Avis délibéré
de la Mission régionale d'autorité environnementale
Corse

sur le projet d'une micro-centrale hydroélectrique sur la
commune de Frasseto

N° MRAe
007962/GUNENV

Figure 2 : Plan des différents aménagements du projet – Source : dossier de demande.

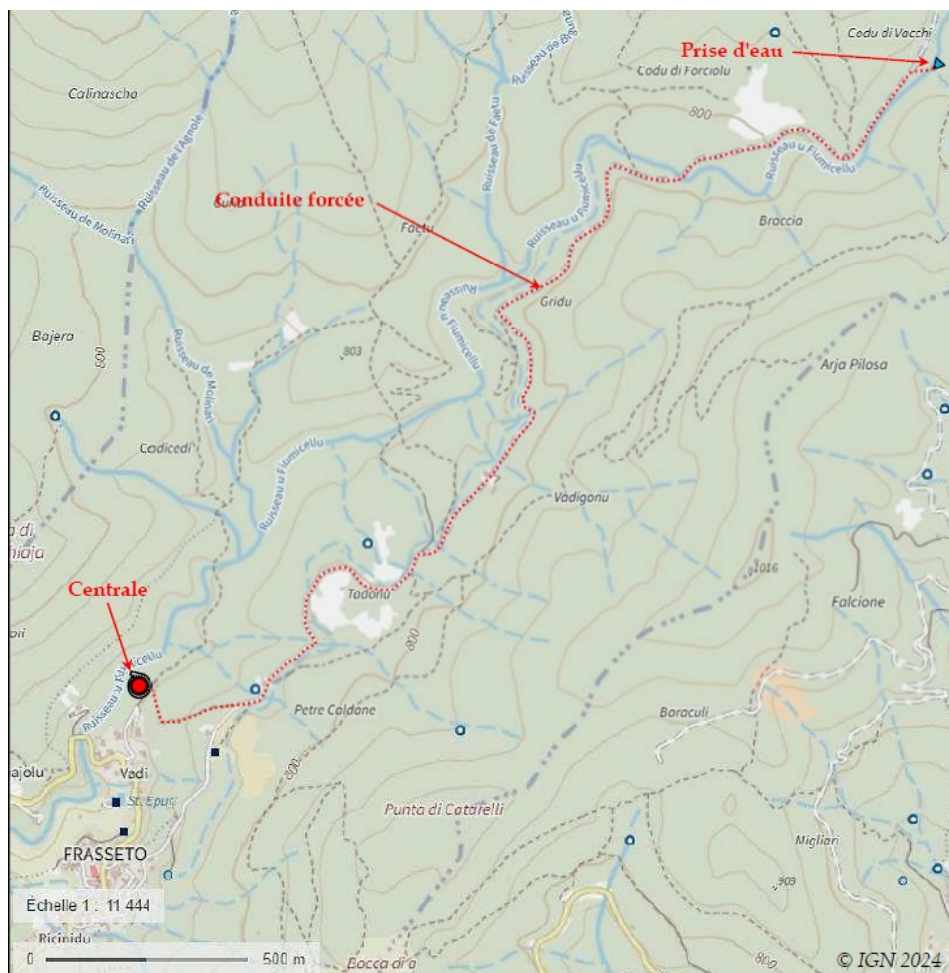
La MRAe attire particulièrement l'attention sur le fait que la conduite forcée traversera le périmètre de protection rapproché du captage d'eau potable « *Petri Caldani* » et que les dispositions de l'arrêté préfectoral déclarant d'utilité publique ce captage ne permettent pas d'affouillement ni de terrassement.

La MRAe recommande au porteur de projet de justifier la faisabilité de la pose d'une conduite forcée enterrée au sein du périmètre de protection rapproché du captage « Petri Caldani » ou de proposer un autre trajet n'affectant pas ce périmètre de protection rapproché. Elle recommande également de préciser si des travaux de raccordement électrique sont à prévoir entre le poste source et le point de livraison de la micro-centrale et, le cas échéant, d'intégrer les impacts de ces travaux à l'étude d'impact.
